INTERPELACJA RADNEGO

Zwracam się z wnioskiem do Burmistrza Kcyni o przedstawienie następujących informacji związanych z realizacją trwającej inwestycji związanych z modernizacją obiektu – stadionu miejskiego przy ulicy Poznańskiej:

dotyczy: Interpelacja radnego z dnia 25 września 2024 r.

Dotyczy: Budowa kontenerowego zaplecza sanitarno-socjalnego na boisku przy ul. Poznańskiej w Kcyni wraz z zagospodarowaniem boiska i budową infrastruktury towarzyszącej.

Stadion Orła z dnia 14 września 2024 r – murawy

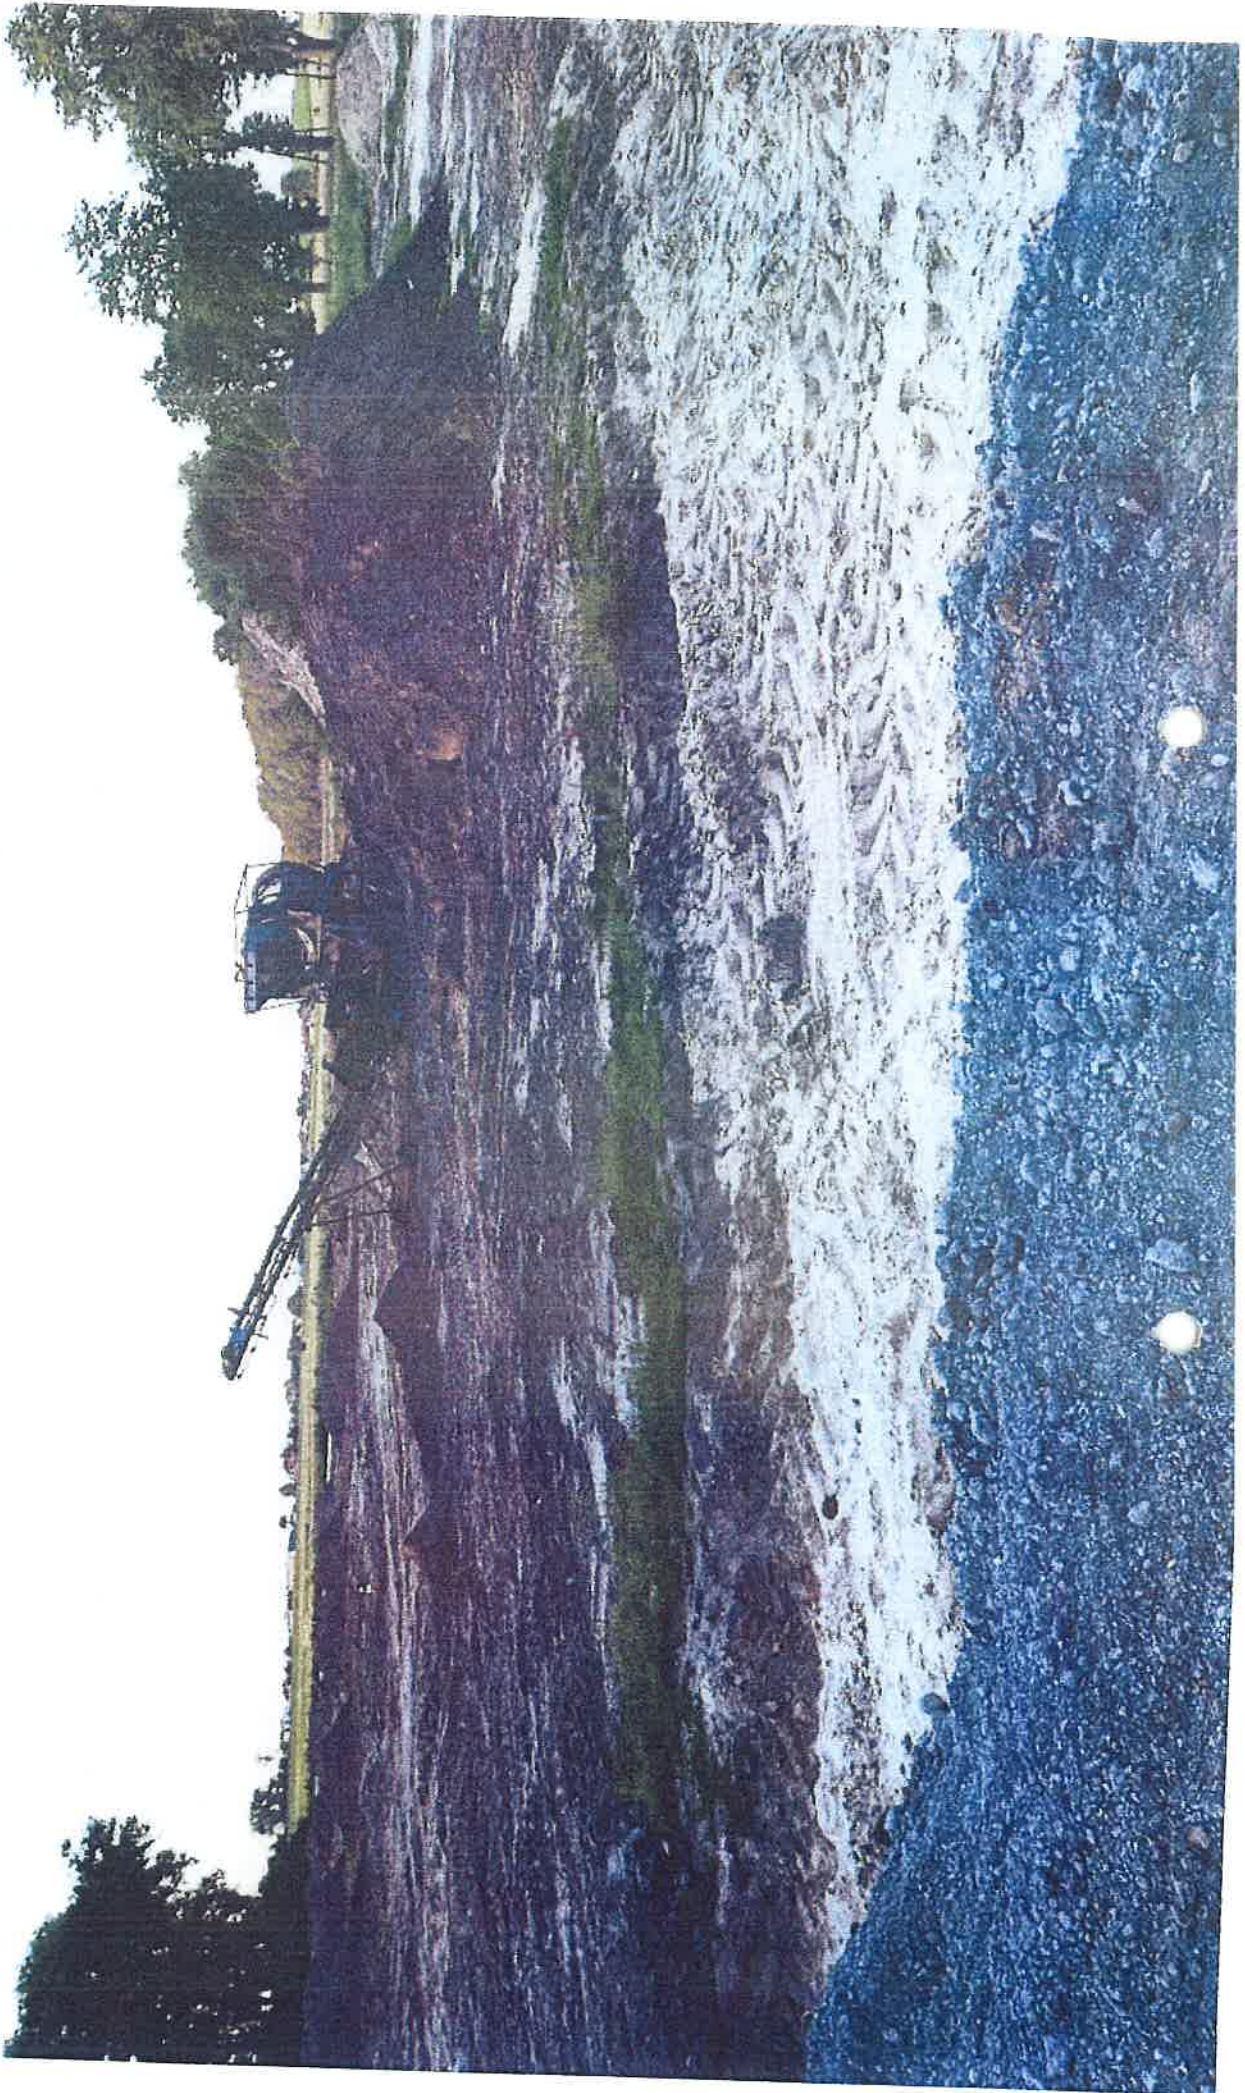
1. Jeżeli od miesiąca czerwca do początku września niewiele działa się z przygotowaniem płyty stadionu pod wysianie nowej murawy na co wskazują zdjęcia z dnia z dnia 26 czerwca 2024 r oraz 14 września 2024 r, dlaczego nie zostały podjęte kroki związane z ułożeniem dodatkowych siatek zabezpieczających ten teren przed kretami, nornicami?

6. Patrząc na stan przygotować nawierzchni pod wysiewkę trawy stadionowej (zdjęcia z dnia 24 września 2024 r.) , czy nie jest zasadne zastosowanie zasady przezorności – pośpiech jest złym doradcą. W związku z powyższym:
7. Czy możemy wydłużyć termin oddania tej inwestycji na 16 kwietnia 2025 r. i na spokojne dokonanie wiosennego wysiewu wraz z montażem siatek zabezpieczających murawę przed kretami, nornicami? Takie rozwiązanie byłoby najbardziej korzystne zarówno dla wielomilionowej inwestycji, na którą czeka od dziesięcioleci lokalna społeczność. Jeżeli inwestor na takie rozwiązanie się nie zgodzi to w jaki sposób chce on zabezpieczyć murawę przed zachwaszczeniem?

1. W miesiącach od czerwca do września nie zostały podjęte kroki związane z ułożeniem dodatkowych siatek zabezpieczających teren płyty boiska przed kretami i nornicami ponieważ opracowany projekt oraz podpisana umowa z Wykonawcą nie przewidywały ułożenia takiej siatki.

2. Oficjalne stanowisko inspektora nadzoru z dnia 9 października 2024 r. przesyłam Panu do wiadomości. Inspektor nadzoru w swoim piśmie podkreśla, że „Dokumentacja projektowa boiska zakłada wybudowanie bieżni dokoła boiska wraz z krawężnikami i przyległymi nawierzchniami z kostki betonowej, która stanowi barierę nie przedostania się gryzoni do murawy przez strefę koryta bieżni wynoszącej 50-60 cm o szerokości min 6 m.
(płyta boiska jest wystarczająco zabezpieczona przed dostępem kretów poprzez bieżnię dookólną, poszerzoną jeszcze w części terenu chodnikami – razem jest to pas szerokości od 6 do 8 m z 2 lub 3 rzędami obrzeży na ławie betonowej oraz podbudową z kamienia i piasku, która w części, z uwagi na wypełnienie starego koryta bieżni oraz dostosowanie spadków terenu, ma grubość przekraczającą 70 cm, natomiast krety przeciętnie wykonują korytarze na głębokości około 30cm więc bieżnia stanowi znaczącą barierę ochronną, która skutecznie uniemożliwi przekopanie/podkopanie i migrację w płytę boiska; z uwagi na szerokość bieżni również bardzo wątpliwym wydaje się przejście kreta po syntetycznej powierzchni i dostanie się na płytę z góry)”.
